Prin prezenta va inaintez documentatia solicitata ca urmare a desemnarii mele pentru realizarea auditului de siguranta rutiera pentru proiectul "POD DN 1A LA KM 176+606 JUD BRASOV"

RAPORT DE AUDIT DE SIGURANTA RUTIERA

Pod DN 1A km 176+606, judetul Brasov
STADIUL 1

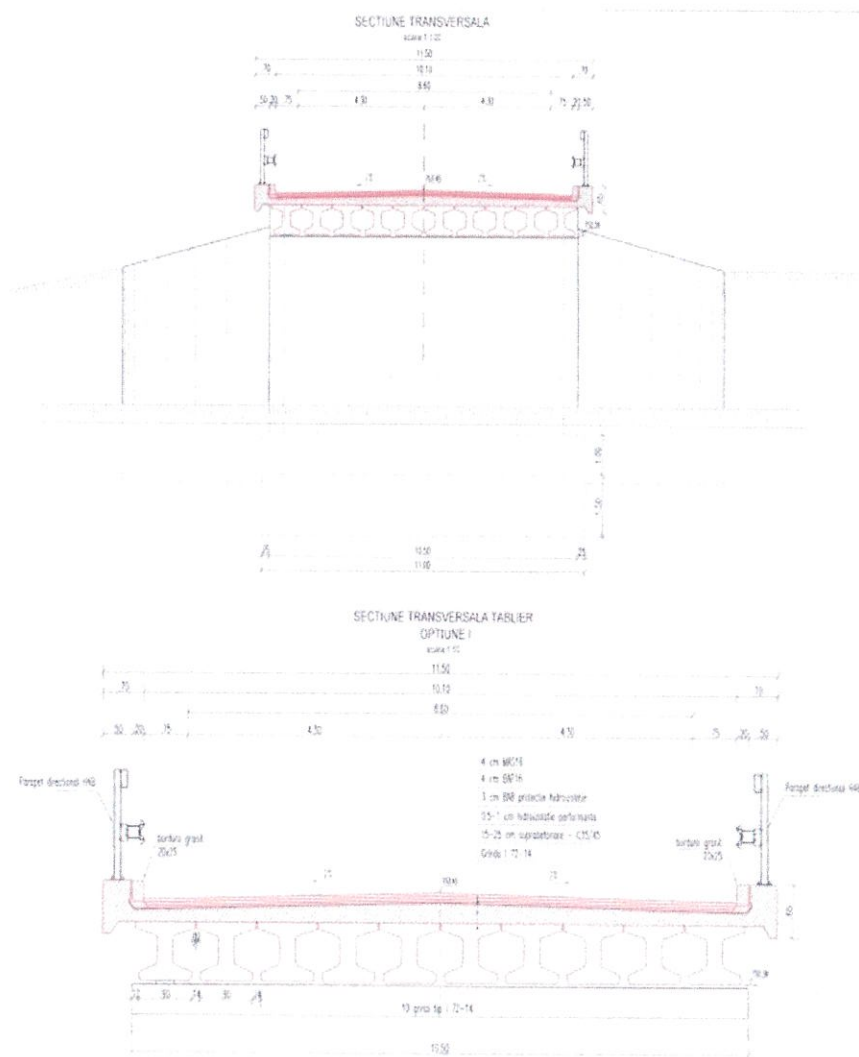
Nu au fost identificate profile transversale aferente rampelor și tipul de lucrări constructive aferente acestora.

Secțiunea transversala NU face referire la scurgerea apelor pluviale de pe calea de rulare

- ✚ -Se vor completa planurile cu sistemul de scurgere al apelor
- ✚ -Se vor completa planșele cu secțiunile aferente rampelor și tipul de lucrări

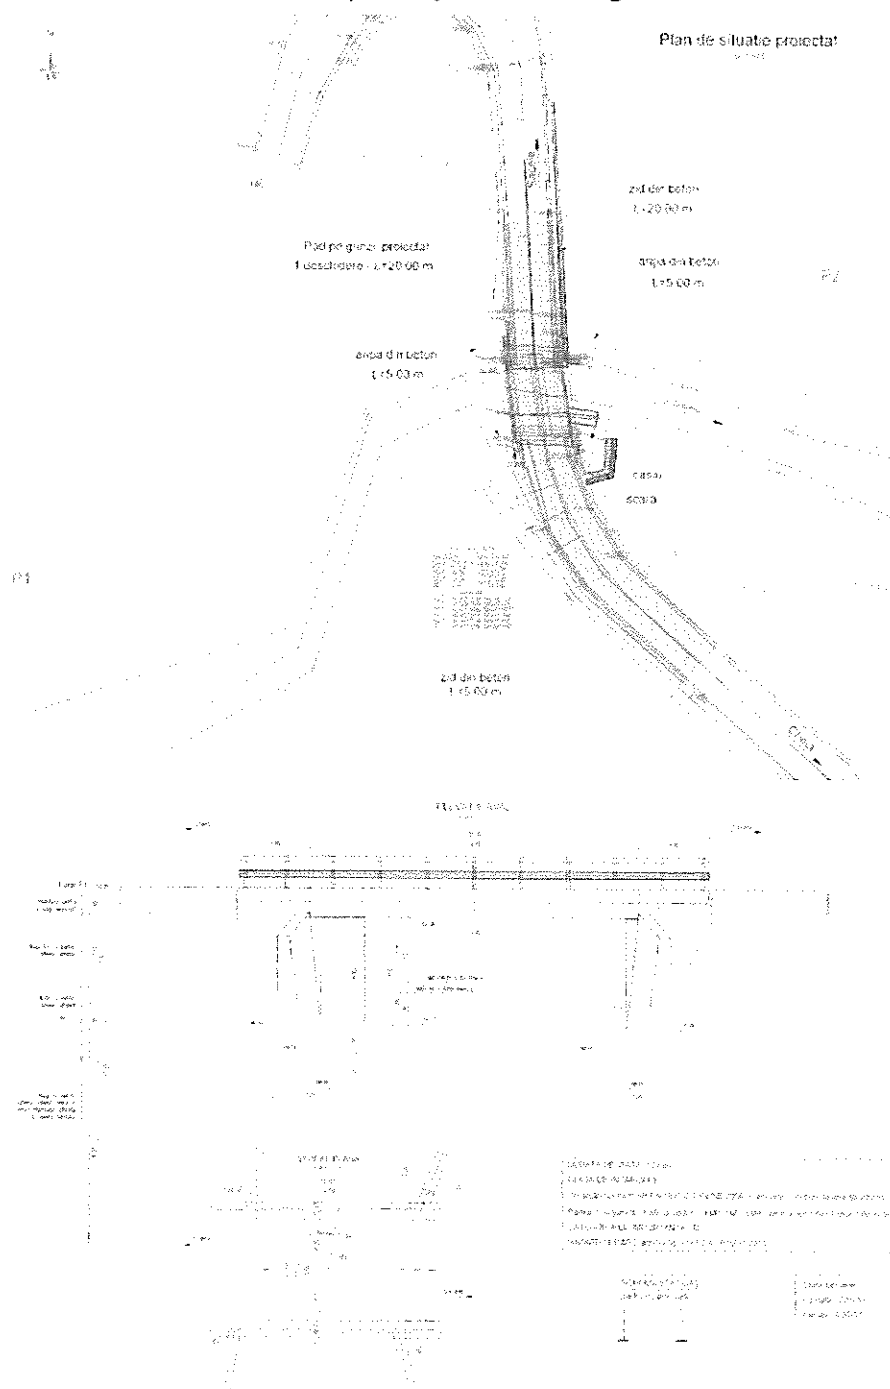
- Podul este construit la un unghi de 60° fata de firul de apa
- Din analiza documentațiilor puse la dispoziție, se constată că nu există deficiențe ale profilelor longitudinale.
